AVD.		GRUPP
P	4	44
BETR.	NR	
Automatväxellåda BW 35	4	
240	DATUM	
	April	
	76

Service meddelande

Reglagearm slår i kardanknut

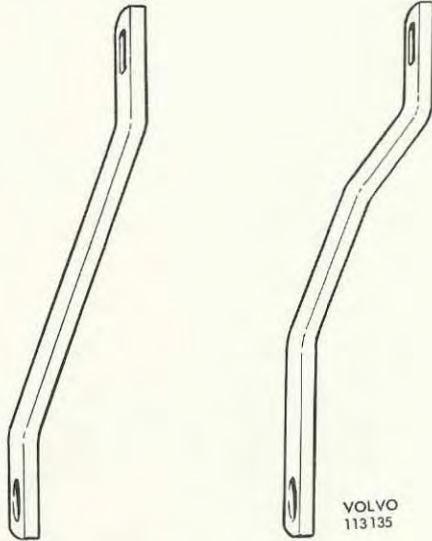
381812
Tid. utf.

381878
Nytt utf.

I enstaka fall har det inträffat att reglagearmen vid vått väglag har slagit i främre kardanknuten och orsakat oljud.

För att eliminera denna risk har en ny reglagearm, med annorlunda böckning, införts. Denna kan även användas vid problem med äldre vagnar.

Den nya armen har detaljnummer 381878-8 (tid. arm 381812-7).
